Postępowanie o udzielenie zamówienia publicznego prowadzone w trybie przetargu nieograniczonego na zaprojektowanie, wykonanie i zamontowanie dwóch zewnętrznych dotykowych makiet, obiektów znajdujących się na terenie kompleksu cysterskiego w Owińskich, należących obecnie do Specjalnego Ośrodka Szkolno – Wychowawczego dla Dzieci Niewidomych oraz Parafii Rzymskokatolickiej pw. Św. Jana Chrzciciela w Owińskich.

ZP.272.00004.2020

I.dz.: ZP.ZD-00061/20

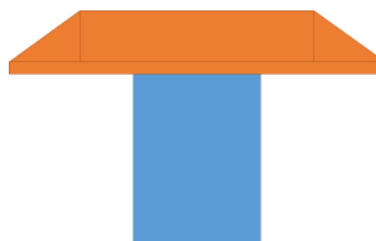
4. Postument - brzegi mają posiadać skosy - w obrębie wymiaru 120cm x 120cm? Wtedy powierzchnia górna płyty będzie miała inny wymiar?
5. Czy postument powinien mieć formę stołu z grubym blatem, żeby umożliwić jak najbliższe podjechanie wózkiem inwalidzkim? Przy grubym kamiennym blacie powstałyby duże powierzchnie na skosach do wykorzystania na opisy.

- Ad 3.** Zamawiający dopuszcza zarówno modele drukowane w technologii 3D jak i modele wykonane ręcznie.
- Ad 4.** Zgodnie z opisem przedmiotu zamówienia stanowiącym załącznik nr 7.1 do SIWZ makieta musi być wykonana w postaci zwartej na jednej wspólnej płycie (podstawie) pełniącej rolę ekspozytora. Dodatkowo płyta ta musi przyjmować formę przestrzenną, gdzie ekspozycja elementów makiety znajdować się będzie w części wyniesionej, a na okalających ją skosach zostaną umieszczone pola informacji. Zamawiający wymaga aby profil ścięty (płaszczyzny skośne) stanowiły element makiety z brązu a nie postumentu. Obrazują to poniższe szkice, gdzie kolorem niebieskim zaznaczono postument i blat a kolorem pomarańczowym makieta z brązu. Makieta może zostać położona na blacie tak jak obrazuje to szkic nr 1 albo nałożona na blat (wówczas krawędzie boczne blatu będą zakryte przez makieta z brązu), co obrazuje szkic nr 2.

- Mając na uwadze powyższe wymagany wymiar makiety 120 cm na 120 cm (+/- 5 cm) obejmuje zarówno część górną makiety oraz skosy. Całość musi być odlana z brązu lub z kompozytu brązu (w związku z wyjaśnieniem udzielonym w pkt nr 10).
